女川原子力発電所第2号機 工事計画審査資料	
資料番号	O2-他-F-24-0009_改3
提出年月日	2021年5月24日

女川原子力発電所第2号機 地下水位の設定， 耐震評価における断面選定について

2021年5月24日
東北電力株式会社

1. 本日のご説明内容 指摘事項に対する回答

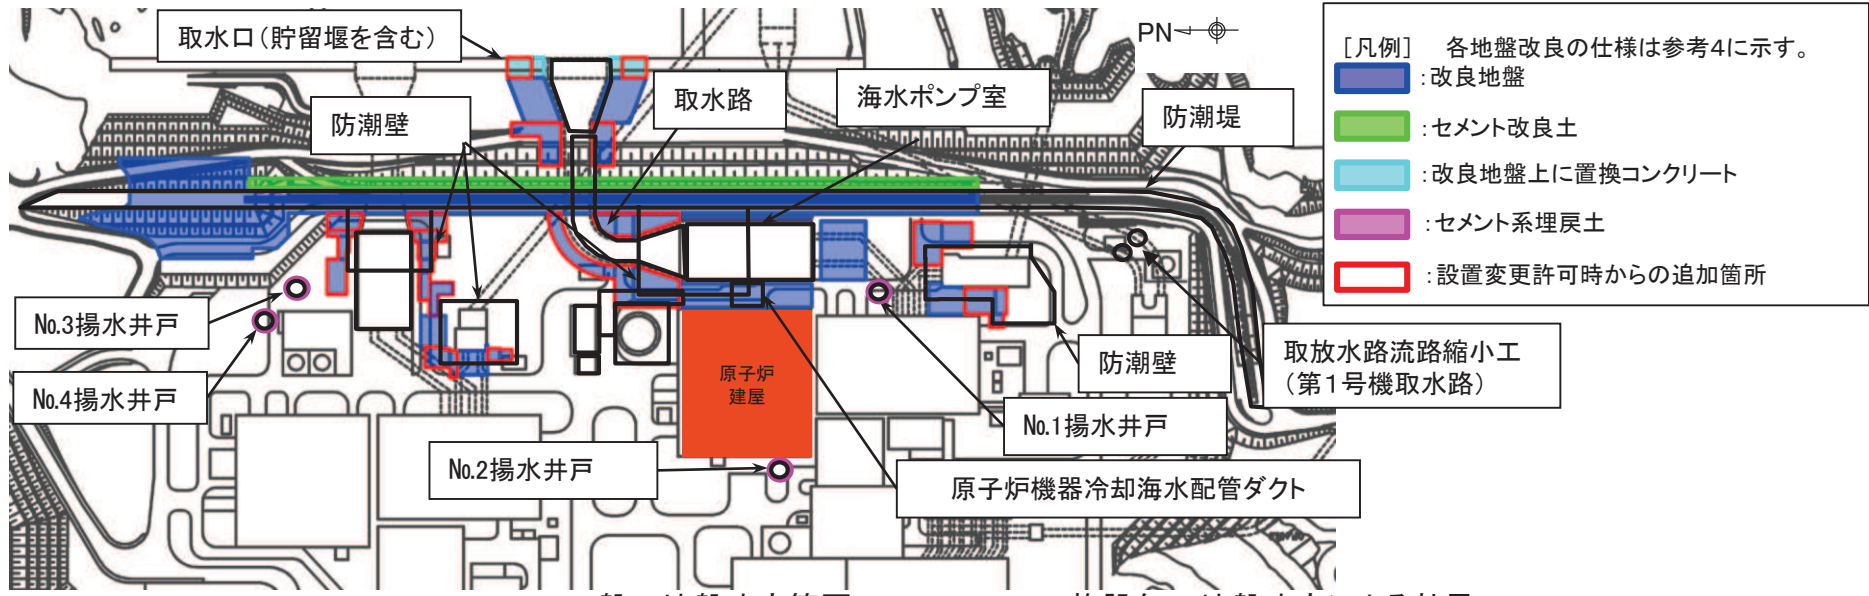
■ 指摘事項1

設置変更許可時からの設計進捗を踏まえて、地盤改良の効果を整理して説明すること。

■ 回答1

- 詳細設計の結果、設置変更許可時から地盤改良を追加施工することにより、地盤の変形抑制や、液状化影響の緩和により耐震裕度の向上を図っている。
- 施設毎に地盤改良を施工した範囲を示し、それにより得られる効果を整理した。
(p.30～32)

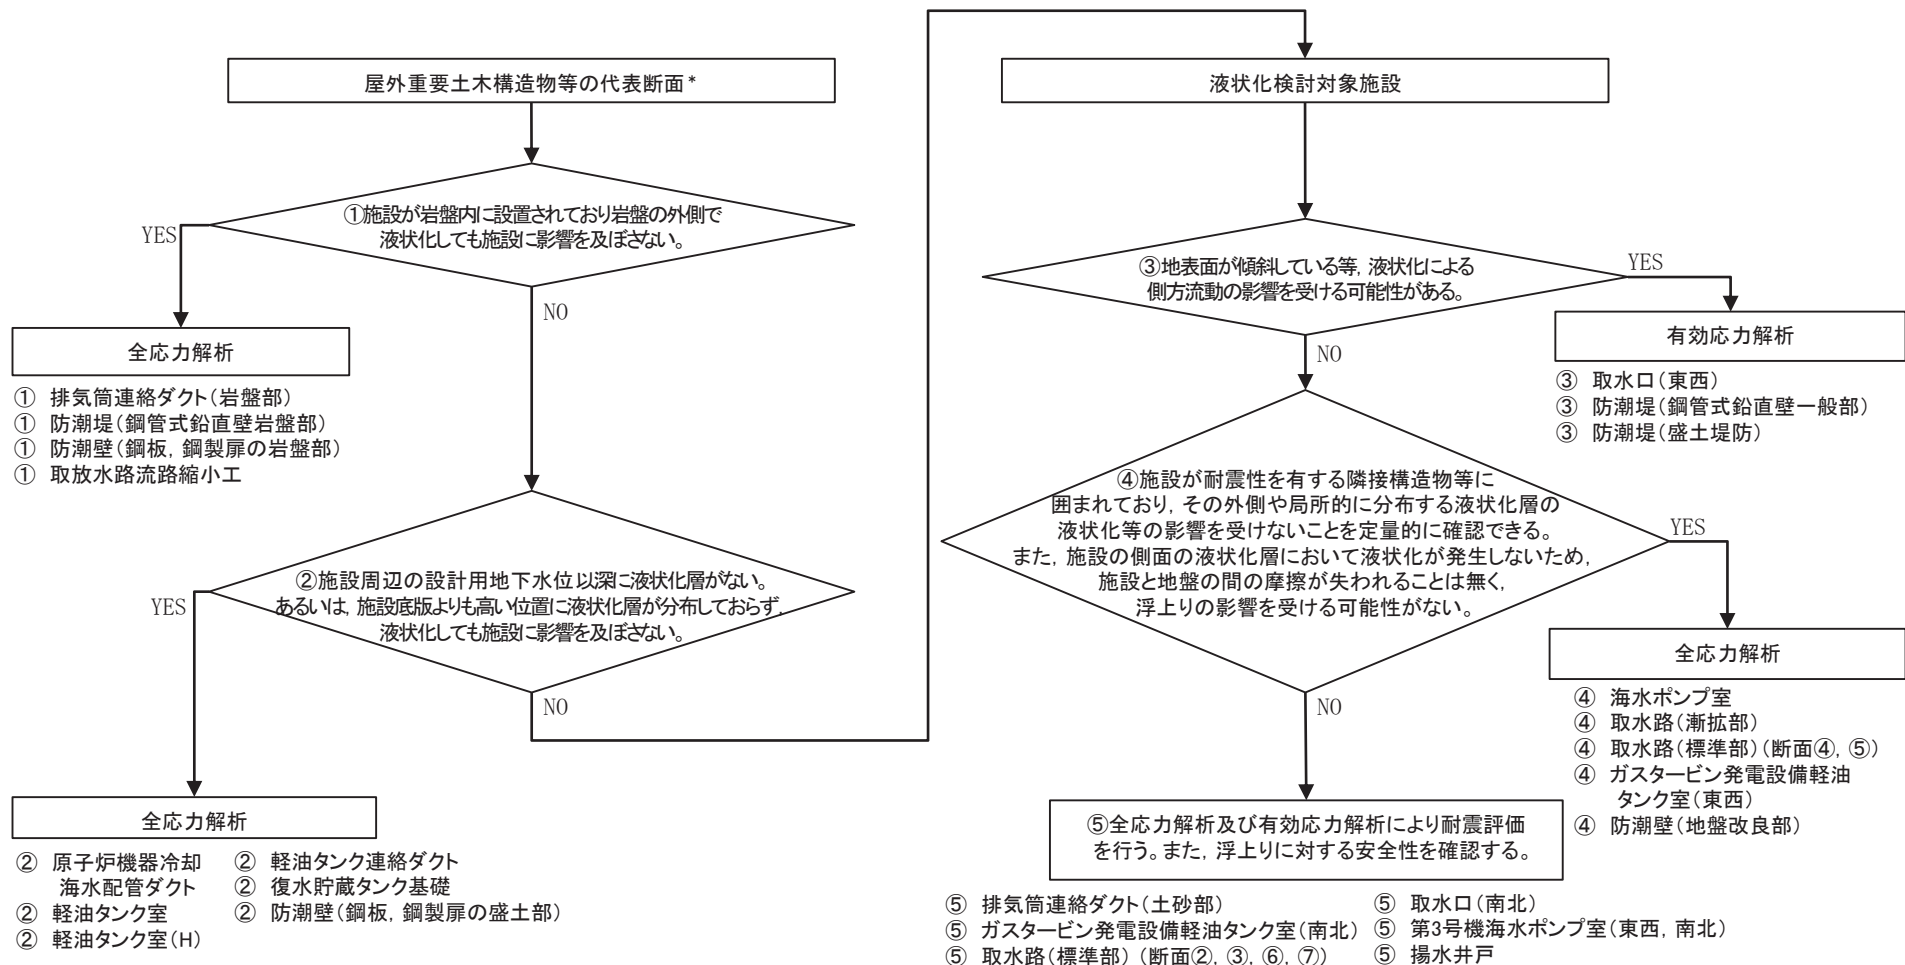
■ 指摘事項2

各施設の解析手法の選定について、液状化や浮き上がりの評価を踏まえて説明すること。

■ 回答2

- 敷地の盛土及び旧表土が繰返し軟化することを踏まえ、地盤の側方流動や浮上り等の液状化による施設への影響が考えられる場合や、地盤改良による液状化の影響緩和効果の確認が必要な場合には、有効応力解析が選定されるように作成した「解析手法の選定フロー」に基づき、解析手法を選定する方針と各施設の解析手法の選定結果を示した。

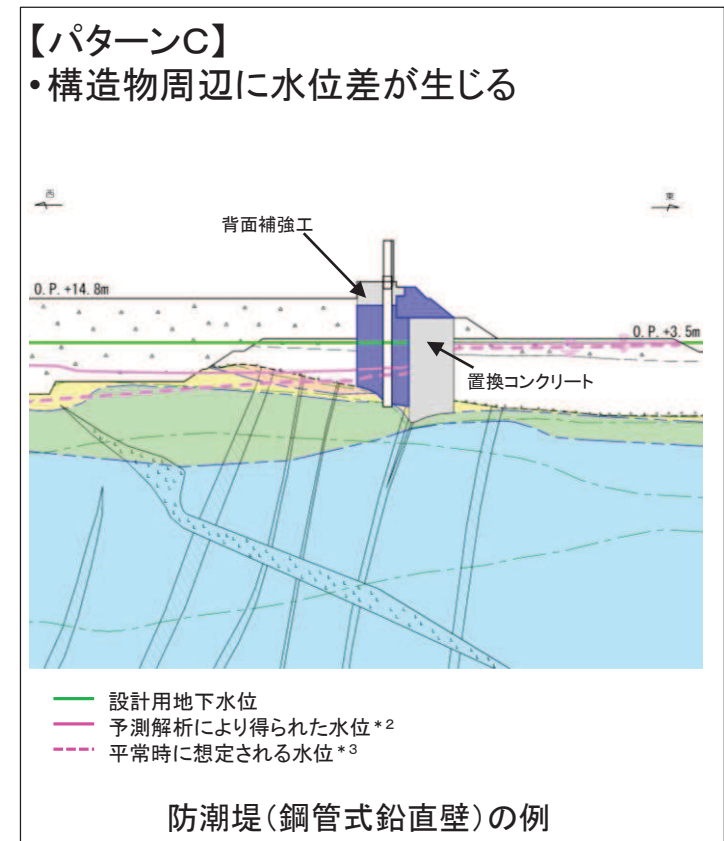
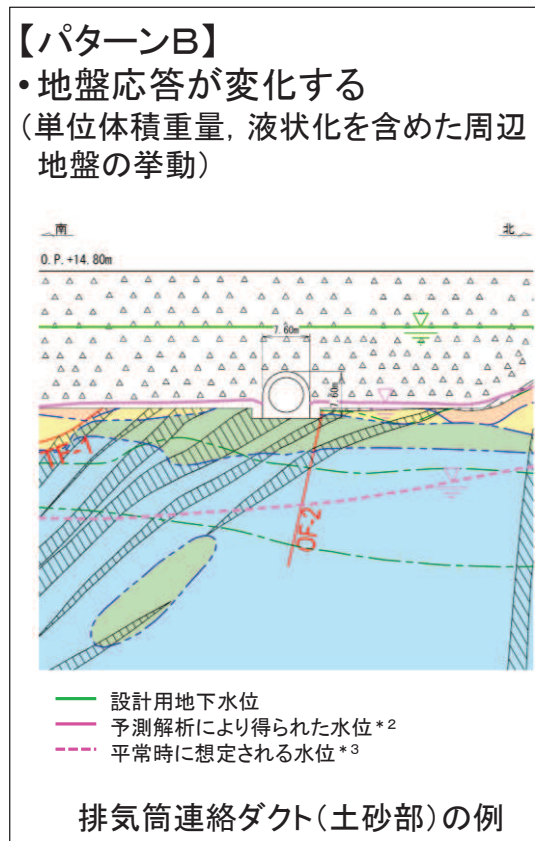
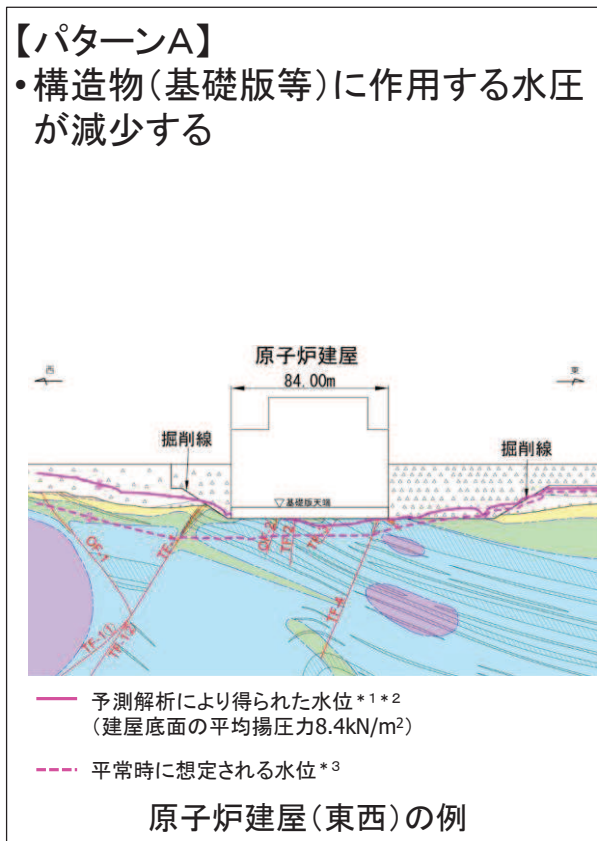
■ 指摘事項3

設計用地下水位を高めを設定していることを踏まえ、地下水位が低い場合の影響を整理して説明すること。

■ 回答3

- 平常時の地下水位として、設計用地下水位より低い場合に、耐震評価に影響を与える可能性があるパターンを抽出し、各パターンにおける検討対象施設と影響検討を実施する内容を整理した。
- 今後、影響について確認する。
(p.45～46)
